MIASTO SUWAŁKI
ZP.271.67.2026.DZ

Dotyczy: postępowania o udzielenie zamówienia publicznego nr ZP.271.67.2026 pn: Przebudowa ulicy Zastawie w Suwałkach

Zamawiający na podstawie art. 284 ust. 6 ustawy z dnia 11 września 2019 r. Prawo zamówień publicznych (Dz. U. z 2026 r. poz. 793 z późn. zm.) udziela odpowiedzi na pytania z dnia 20 i 22 lipca 2026 r. postawione przez jednego z Wykonawców:

PYTANIE 2

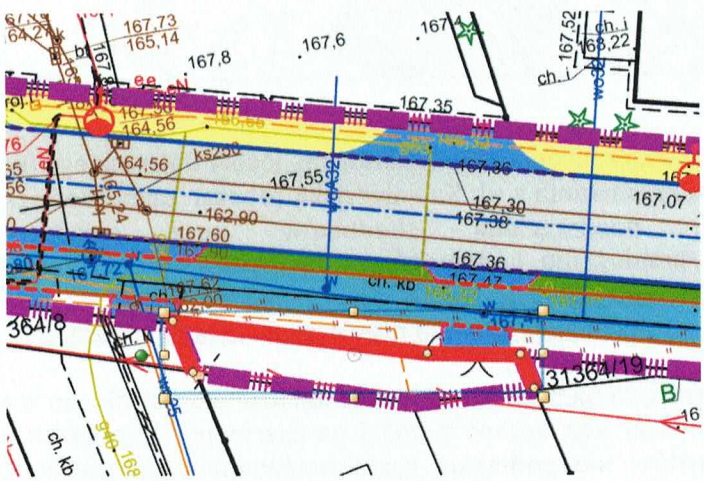
Prosimy o potwierdzenie, że w wycenie należy ująć koszty rozbiórki wszystkich ogrodzeń posesji znajdujących się w pasie drogowym (m.in. ogrodzenie przy działce 31530, 31529/1 nie jest oznaczone w PFU jako do rozbiórki).

Zamawiający informuje, że do wyceny nie należy ujmować kosztów rozbiórki wszystkich ogrodzeń znajdujących się w pasie drogowym, m.in. przy działce 31530 i 31529/1.

PYTANIE 4

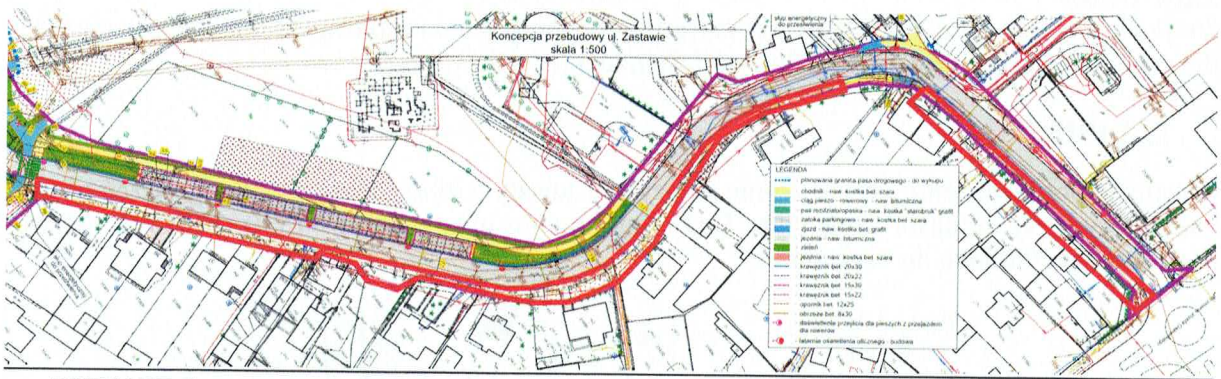
Prosimy o potwierdzenie, że na odcinku od Ronda im. Józefa Gajewskiego (ul. Kościuszki/Wojska Polskiego) do projektowanego ronda na skrzyżowaniu z ulicą Kawaleryjską (oznaczone poniżej na czerwono) krawężnik jezdni, nawierzchnia chodników i zjazdów, ogrodzenia, parkany nie podlegają rozbiórce/wymianie/przełożeniu i elementy te są wyłączone z przedmiotu zamówienia (z wyjątkiem korekty łuku na wysokości OSiR zgodnie z załączoną koncepcją PFU).
Prosimy o jednoznaczne wskazanie zakresu prac w zaznaczonym obszarze.
Odpowiedź:
Zamawiający potwierdza, że na odcinku od Ronda im. Józefa Gajewskiego do projektowanego ronda na skrzyżowaniu z ulicą Kawaleryjską (oznaczone poniżej na czerwono) krawężnik jezdni, nawierzchnia chodników i zjazdów, ogrodzenia, parkany nie podlegają rozbiórce (z wyjątkiem korekty łuku na wysokości OSiR zgodnie z załączoną koncepcją PFU), zakres zamówienia dla tego odcinka obejmuje wymianę krawężnika, budowę chodnika i miejsc postojowych po drugiej stronie jezdni zgodnie z koncepcją PFU, wymianę nawierzchni jezdni wraz z konstrukcją.

PYTANIE 5

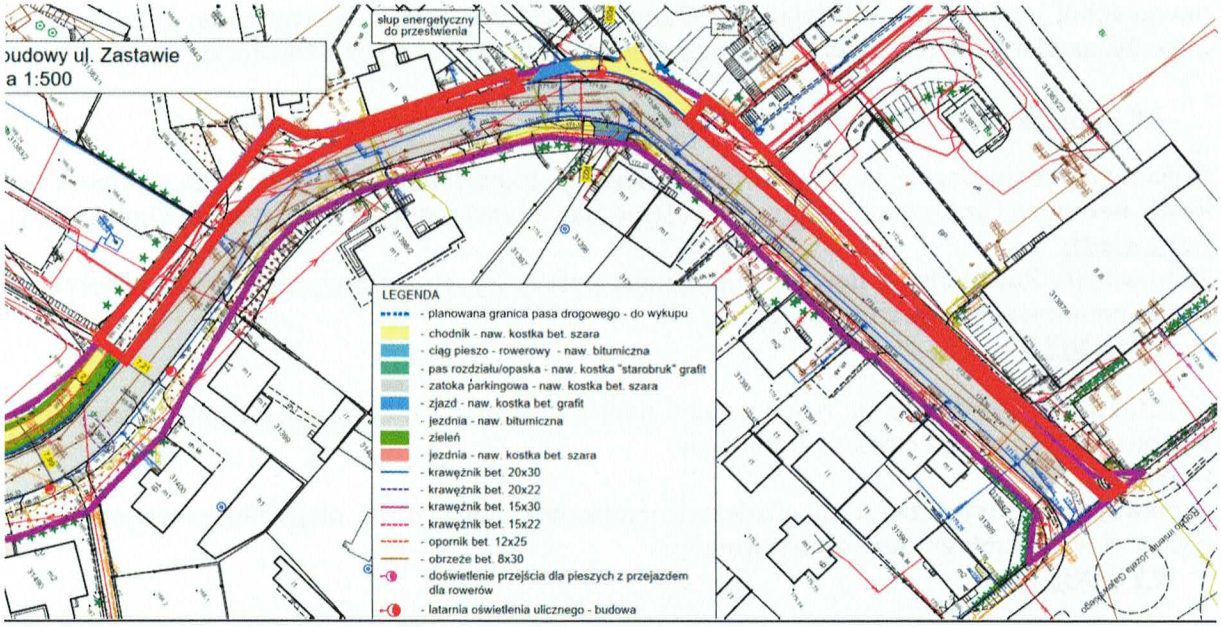
Prosimy o potwierdzenie, że na odcinku od Ronda im. Józefa Gajewskiego (ul. Kościuszki/Wojska Polskiego w stronę skrzyżowania z ul. Kawaleryjską (obszar zaznaczony poniżej na czerwono) krawężnik jezdni, nawierzchnia chodników oraz zjazdów nie podlegają rozbiórce/wymianie/przełożeniu i elementy te są wyłączone z przedmiotu zamówienia (z wyjątkiem korekty łuku na wysokości OSiR).
Prosimy o jednoznaczne wskazanie zakresu prac w zaznaczonym obszarze.
Odpowiedź:
Zamawiający potwierdza, że na odcinku od Ronda im. Józefa Gajewskiego w stronę skrzyżowania z ul. Kawaleryjską (obszar zaznaczony poniżej na czerwono) krawężnik jezdni, nawierzchnia chodników oraz zjazdów nie podlegają rozbiórce/wymianie/przełożeniu i elementy te są wyłączone z przedmiotu zamówienia (z wyjątkiem korekty łuku na wysokości OSiR) zgodnie z koncepcją do PFU.

PYTANIE 12

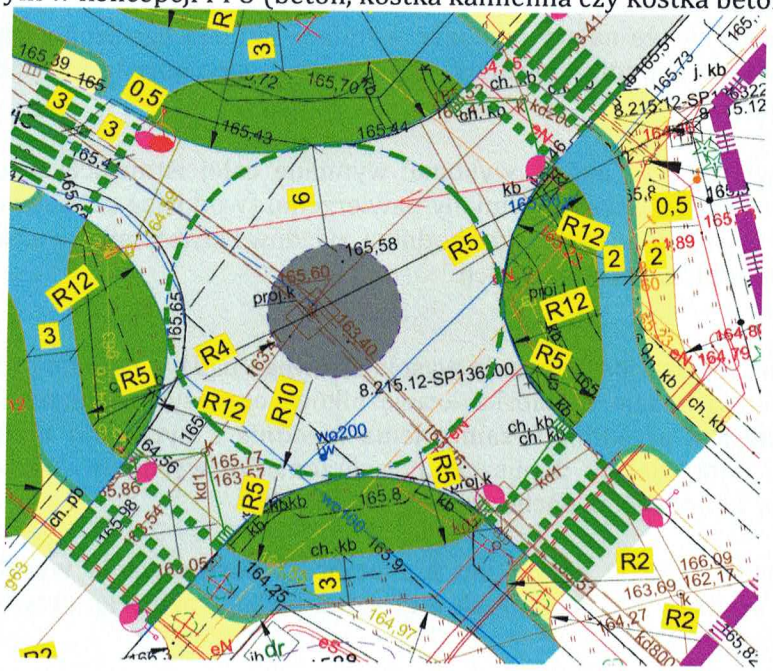
Prosimy o wskazanie wymagań dotyczących nawierzchni wyspy centralnej ronda oznaczonej kolorem grafitowym w koncepcji PFU (beton, kostka kamienna czy kostka betonowa)

Odpowiedź:
Zamawiający informuje, że nawierzchnia wyspy centralnej ronda oznaczonej kolorem grafitowym w koncepcji PFU jest nawierzchnią betonową.

PYTANIE 19

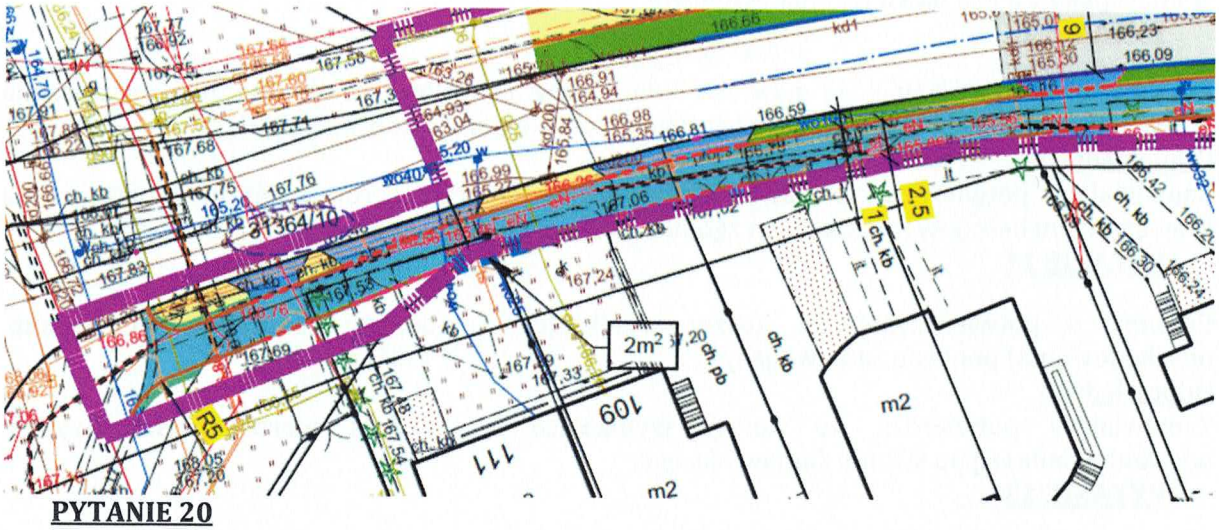
Prosimy o potwierdzenie, że na odcinku wskazanym poniżej nie przewiduje się wymiany krawężnika przy jezdni na nowy (przy posesjach ul. Zastawie 113, 111,109, 107 i 105 przy wykonaniu nowych zjazdów i chodnika).

Odpowiedź:
Zamawiający potwierdza, że na odcinku wskazanym poniżej nie przewiduje się wymiany krawężnika przy jezdni na nowy (przy posesjach ul. Zastawie 113, 111,109, 107 i 105 przy wykonaniu nowych zjazdów i chodnika).

PYTANIE 20

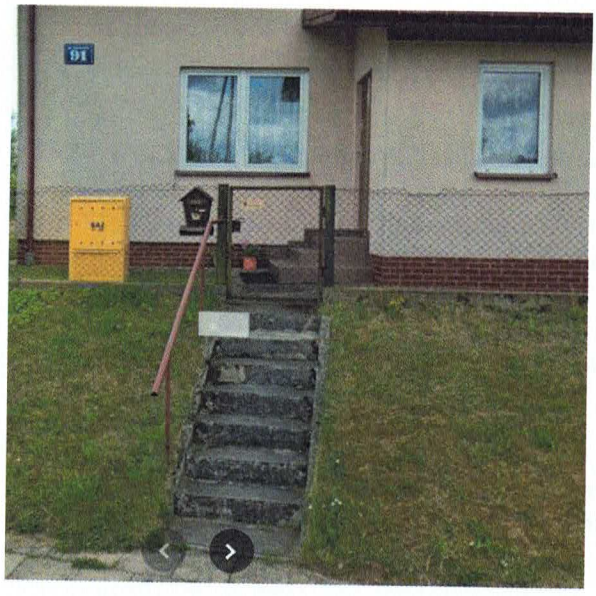
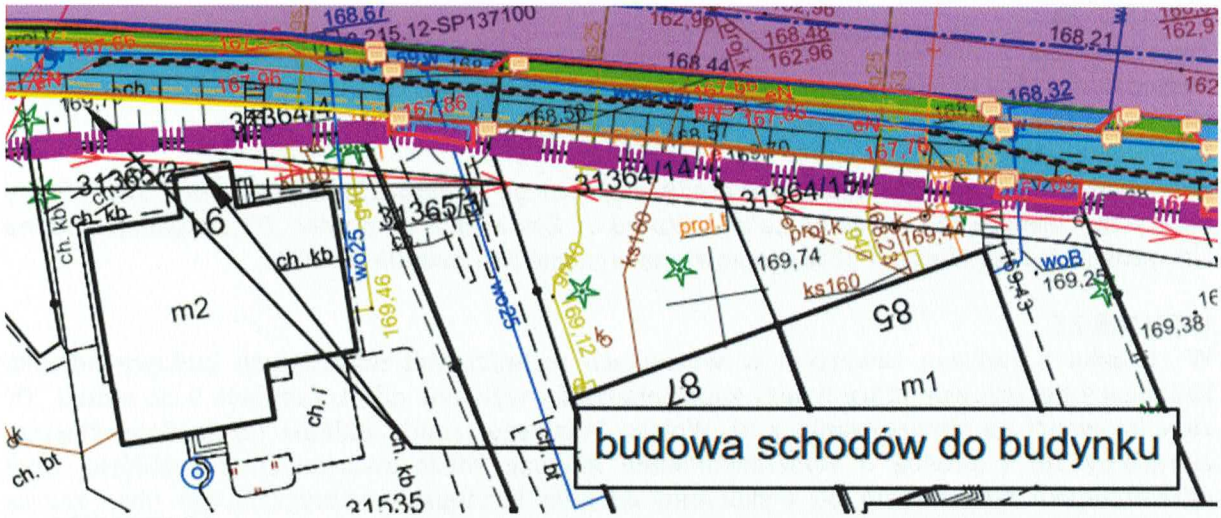
Prosimy o wskazanie technologii wykonania schodów do budynku i doprecyzowanie:
- jaką nawierzchnię mają mieć schody (czy z kostki betonowe, czy betonowe, czy inne)
- czy należy przewidzieć balustradę
- czy w rejonie występującej skarpy (domy nr 85, 57, 91) należy przewidzieć jej umocnienie (płyty ażurowe) lub murki oporowe – Zamawiający przewidział poszerzenie CPR względem istniejącego chodnika
- czy istniejące schody należy rozebrać (w koncepcji PFU wskazano strzałką nową lokalizację schodów)
- czy należy przewidzieć wykonanie nowej furtki (wskazana nowa lokalizacja schodów w koncepcji PFU)

Odpowiedź:
Zamawiający informuje, że nawierzchnia schodów powinna być wykonana z obrzeży i kostki betonowej wraz z nową balustradą, w rejonie występującej skarpy (domy nr 85, 87, 91) należy przewidzieć jej umocnienie płytami ażurowymi, istniejące schody należy rozebrać, a nowe schody wykonać w miejscu istniejących bez wykonywania nowej furtki.

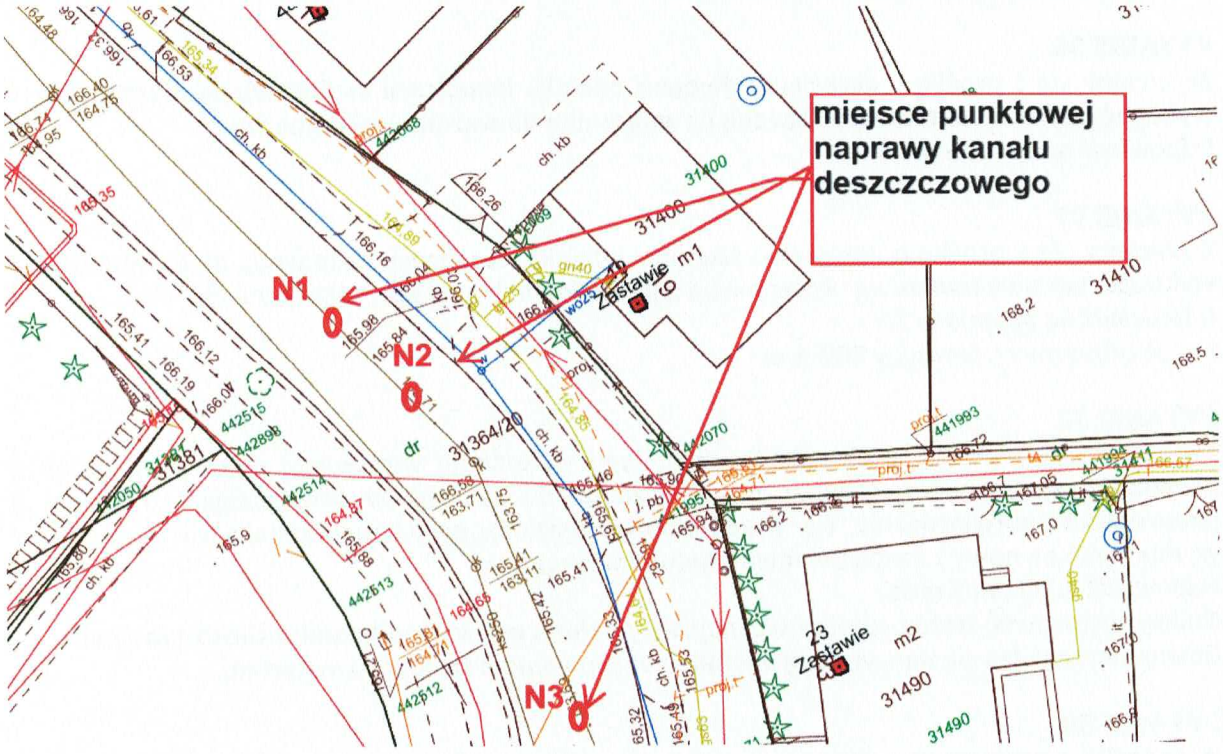
PYTANIE 31
Zwracamy się z prośbą o potwierdzenie, że lokalizacje napraw punktowych kanalizacji deszczowej oznaczone w załączniku do warunków technicznych symbolami N1 oraz N2 zostały wskazane błędnie, ponieważ nie znajdują się na kolektorze kanalizacji deszczowej (KD).
W przypadku potwierdzenia powyższego prosimy o wskazanie prawidłowej lokalizacji przedmiotowych napraw lub wyjaśnienie zaistniałej rozbieżności.
Odpowiedź na pytanie nr31:
Omyłkowo zaznaczono na załączniku WT miejsca naprawy punktowej N1 i N2. Miejsce naprawy znajduje się na kanalizacji deszczowej równoległej do kanalizacji deszczowej. Poniżej oznaczone miejsca.
